Regione **Liguria**
Comune di **Cairo Montenotte (SV)**
Proponente **F.E.R.A. S.r.l.**

Parco eolico
"Cascinassa"

Progetto Definitivo

Proposta di Adeguamento Funzionale Migliorativo

Figura 4 - SSE esistente in Cairo Montenotte dove si propone di allacciare il parco eolico (1)

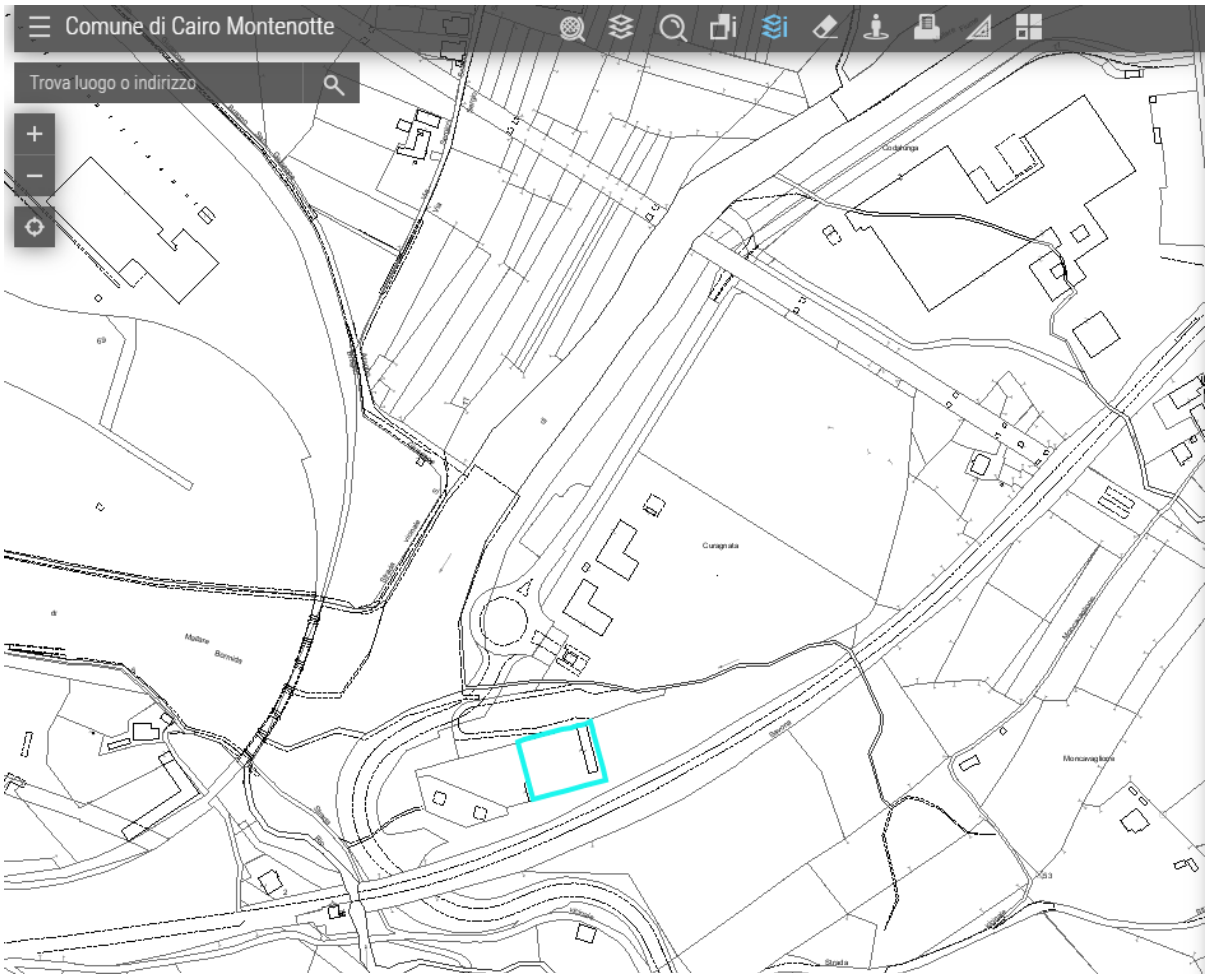
La SSE esistente alla quale prevedere il nuovo allaccio per il progetto del parco eolico di Cascinassa si trova nell'area industriale ed artigianale di Bragno nel Comune di Cairo Montenotte (SV).

La SSE fu costruita a servizio di un cementificio (Cementilce) mai entrato in funzione, pertanto attualmente risulta inutilizzata.

Planimetria SSE Prati Proia

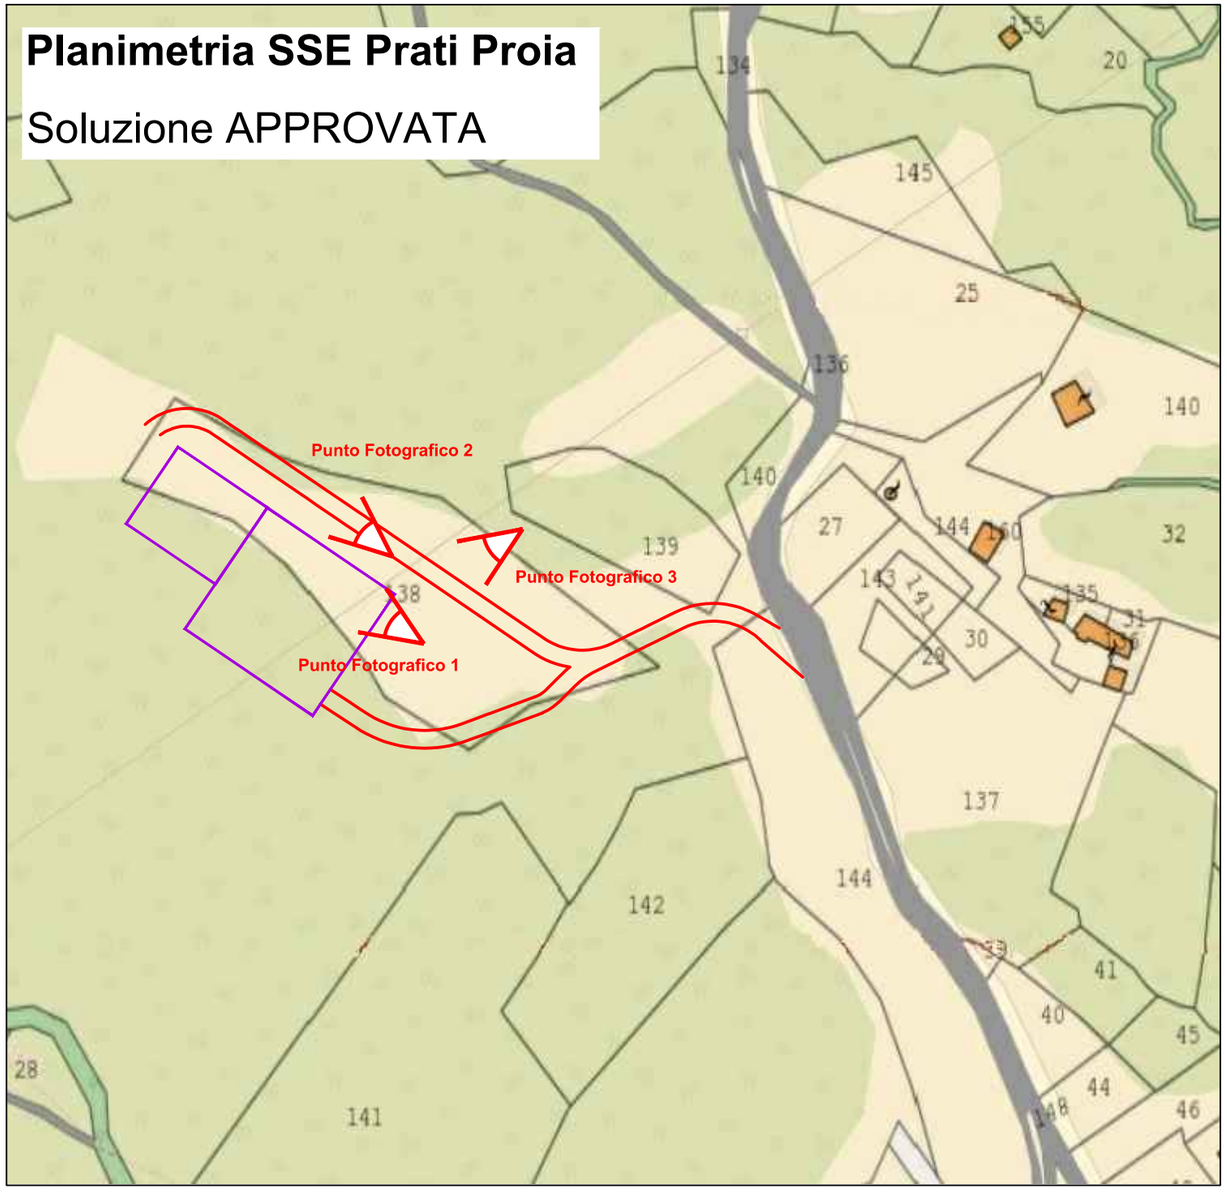
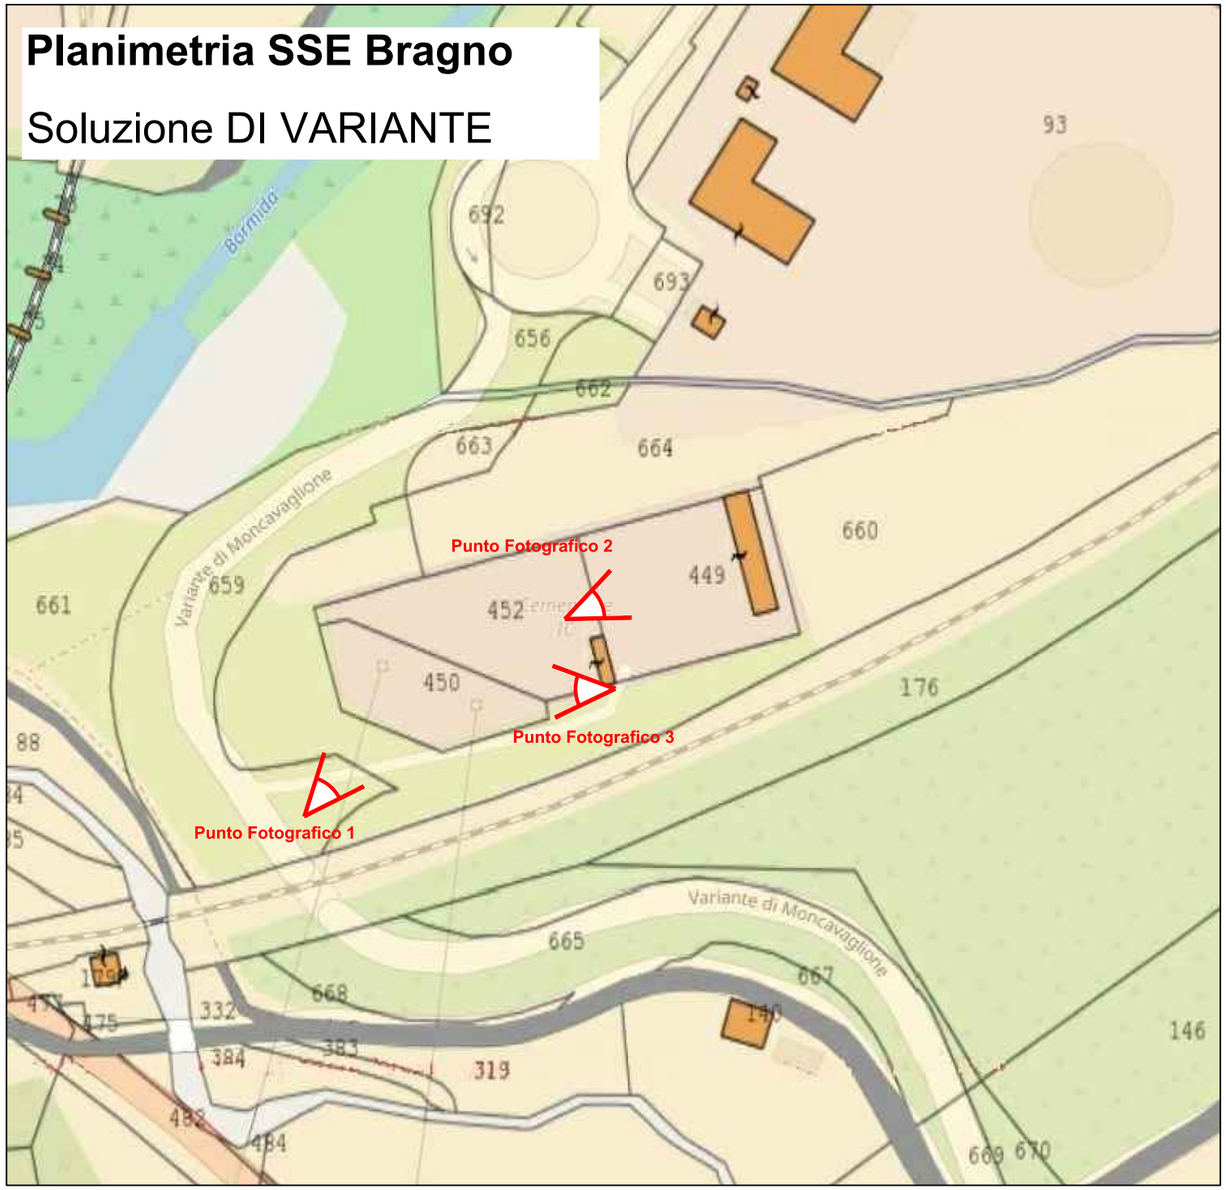
FERA s.r.l. propone di spostare il punto di allaccio alla RTN dall'area approvata in località Prati Proia, comune di Giusvalla (SV), ad una SSE già esistente in Comune di Cairo Montenotte (vedi ALL. A, B e C e tavole 2.5 Rev.C e 2.6 Rev.B).

Lo spostamento comporta la non realizzazione della SSE approvata in località Prati Proia in comune di Giusvalla (SV).

FERA S.r.l. intende ottimizzare il progetto "Cascinassa" proponendo la modifica del punto di allaccio da una SSE di nuova realizzazione approvata in località Prati Proia in comune di Giusvalla ad una SSE esistente in comune di Cairo Montenotte, entrambe in provincia di Savona. Non sarà pertanto più necessario realizzare una nuova SSE.
